F. 2. DOKLADY
VYJÁDŘENÍ K DOKUMENTACI PRO STAVEBNÍ POVOLENÍ

Vyjádření k dokumentaci pro stavební povolení

II/501 Lázně Bělohrad – Kotykova alej

Příloha: Detailní zákres plynárenského zařízení. Tato příloha je nedílnou součástí stanoviska č. 5000980266 ze dne 08.08.2014.

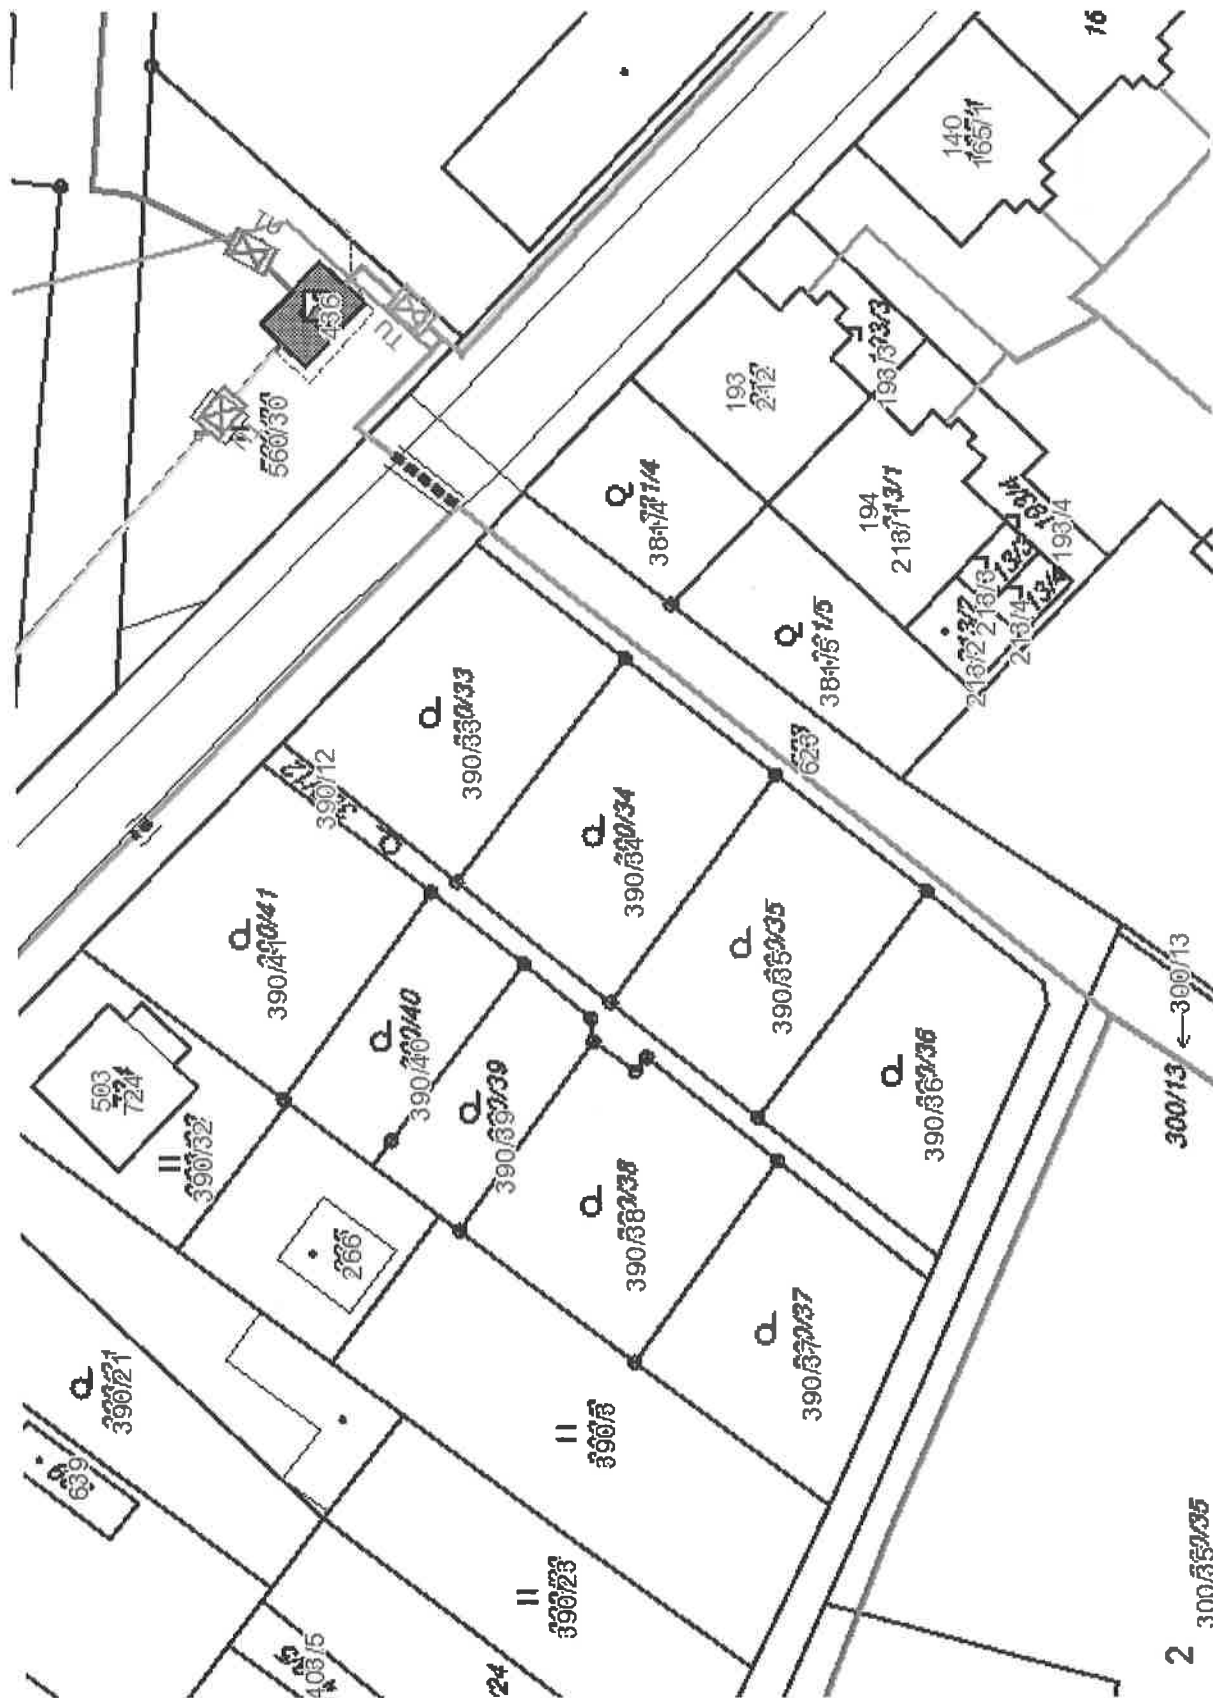
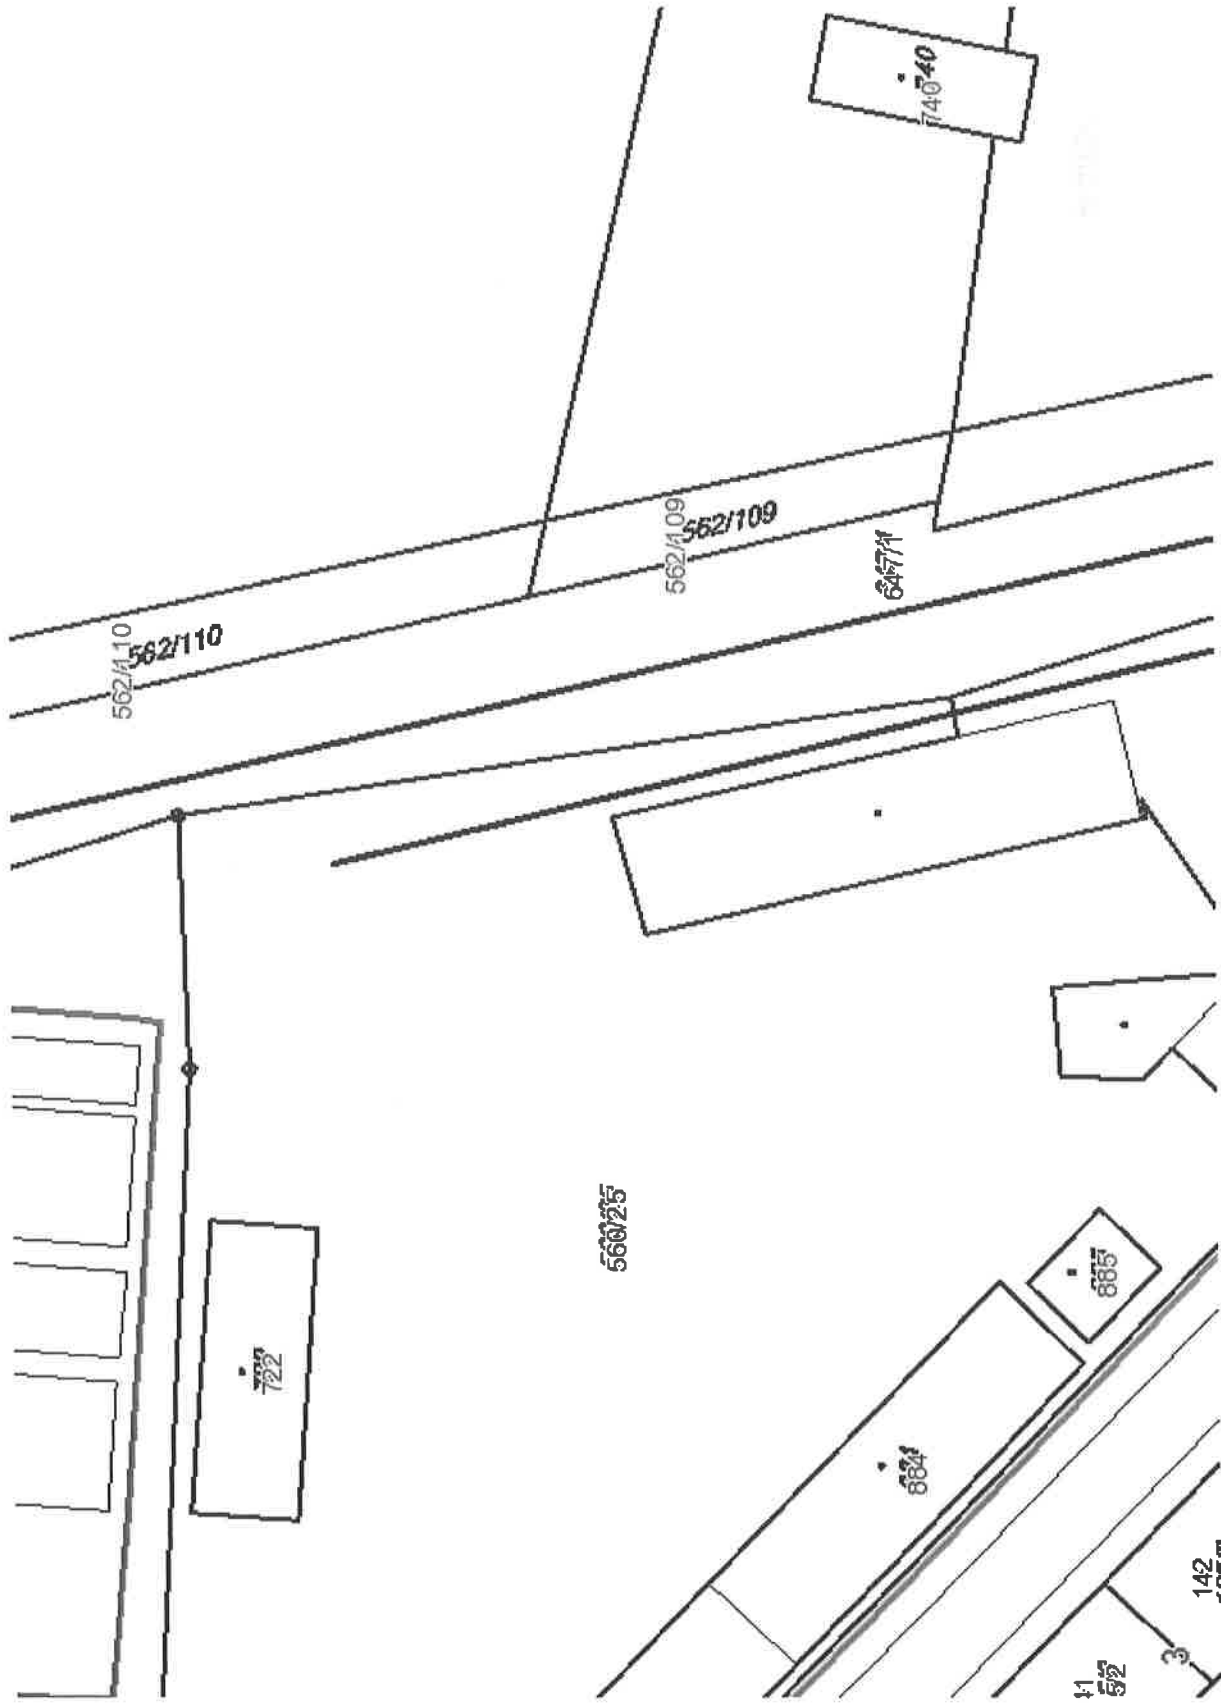
Po ověření navrženého řešení sdělujeme, že v zájmovém prostoru dojde přiblížení ke stávajícímu VTL plynovodu DN100 PN25.

- VTL plynovod vede po pravé straně pozemků u silnice II/501 ve směru na Choteč.

- oprava silnice se ho bezprostředně nedotkne

- oprava silnice, zařízení staveníště a pojezd stavebních strojů nesmí probíhat z pozemku 560/27 kú Lázně Bělohrad. vypracoval Šafář tel 495060115

- Při práci v ochranném pásmu stávajících vedení je nutno dodržovat veškerá pravidla stanovená pro práce v ochranném pásmu plynárenských zařízení. Dále je nutno dodržet minimální vzdálenosti při souběhu a křížení dle ČSN 73 6005.

- Stavební objekty (včetně kanalizačních šachet, kanalizačního potrubí, vpustí, betonových patek, dopravního značení, atd.) musí být umístěny min. 1 m od plynárenských vedení - měřeno kolmo na půdorysný obrys potrubí. Uzemnění budou vedena na opačnou stranu od plynovodu.

- V ochranném pásmu NTL plynovodu a přípojek (1 m na každou stranu) nebudou umístovány žádné nadzemní stavby a nebude prováděna výšková úprava terénu
